Resolución N° 49282

Por la cual se resuelve un recurso de reposición

PRIMERO: Que mediante Resolución N° 7498 del 6 de febrero de 2018 la Superintendencia de Industria y Comercio concedió parcialmente patente de invención a la creación denominada: “PANEL Y PROCESO DE FORMACIÓN CEMENTOSO DE PESO LIGERO QUE POSEE ALTA DURABILIDAD”, para las reivindicaciones 1 a 7 y 18 a 35, al considerar que cumplen con los requisitos de patentabilidad consagrados en el artículo 14 de la Decisión 486 de la Comisión de la Comunidad Andina. Asimismo, denegó el privilegio de patente, al estimar que la materia de las reivindicaciones 8 a 12 no cumple el requisito de unidad de invención de que trata el artículo 25 de la Decisión 486, en tanto que la materia de las reivindicaciones 13 a 17 no es novedosa ni clara, de acuerdo con los artículos 16 y 30 de la Decisión 486 de la Comisión de la Comunidad Andina.

Figura 18 - Presente Invención 	Figura 18 – Documento D3 
Figura 19 - Presente Invención 	Figura 19 – Documento D3

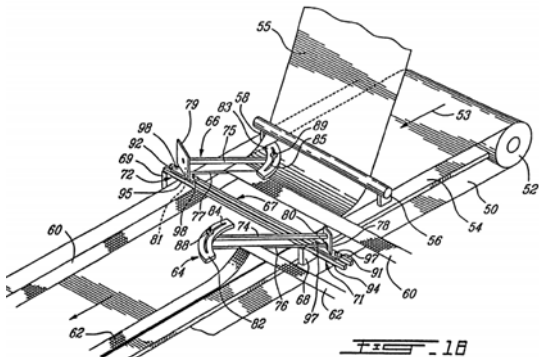
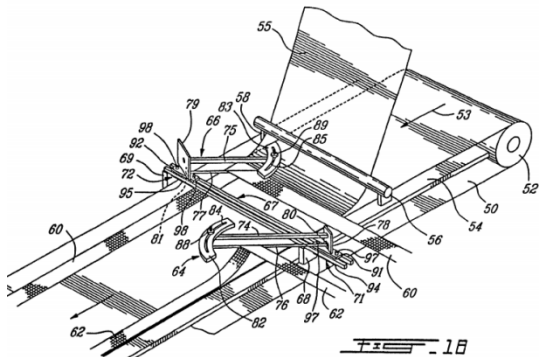
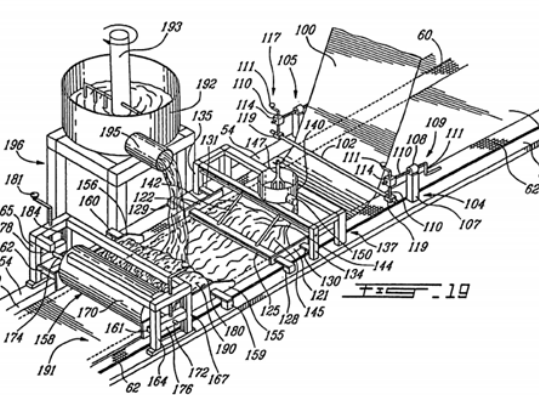
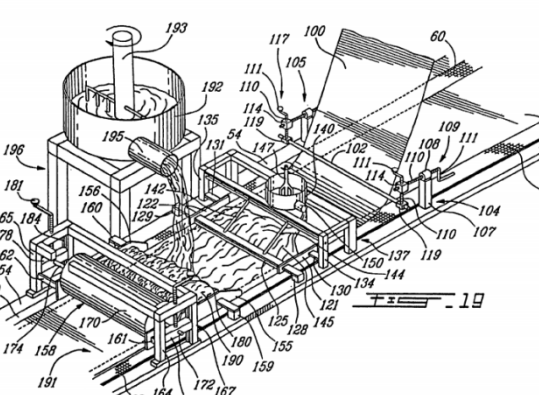
Ahora bien, en cuanto al resultado del estudio de patentabilidad en cuanto tiene que ver con la reivindicación 8 de sistema, este Despacho encuentra que el documento D3 anticipa todas y cada una de las características técnicas esenciales del “sistema”, ya que divulga un aparato para fabricar un panel cementante reforzado en sus bordes longitudinales que comprende una mezcladora para mezclar el núcleo (reivindicación 34, Fig.19), un sistema transportador, un rodillo (Fig.18), una malla de refuerzo incrustado en el núcleo (Parr.0278), donde dicha mezcla del núcleo en dicha capa de refuerzo en suspensión y distribución de la mezcla del núcleo a través de dicha primera hoja de malla de refuerzo a fin de formar una capa de núcleo de profundidad predeterminada que tiene una superficie amplia superior (Párr. 0070) y también menciona que se hace vibrar la capa de suspensión en contacto con el tejido o en la malla hasta que la suspensión penetre en la malla y éste último se incruste completamente (Párr. 0062), con lo cual se reitera que el sistema tal y como fue definido carece de novedad frente a lo divulgado en el documento D3.

A continuación se presenta un cuadro comparativo de las figuras 18 y 19 con el fin de evidenciar la identidad técnica que se presenta entre la materia evaluada – reivindicación 8 - y las enseñanzas del documento D3.

Por lo anterior, es posible establecer que el sistema reclamado en la reivindicación 8 se encuentra anticipado en su totalidad por las enseñanzas del documento D3 y en consecuencia, se confirma lo indicado en la Resolución impugnada, en cuanto a que el sistema para la formación de panel cementoso no se diferencia de las enseñanzas del
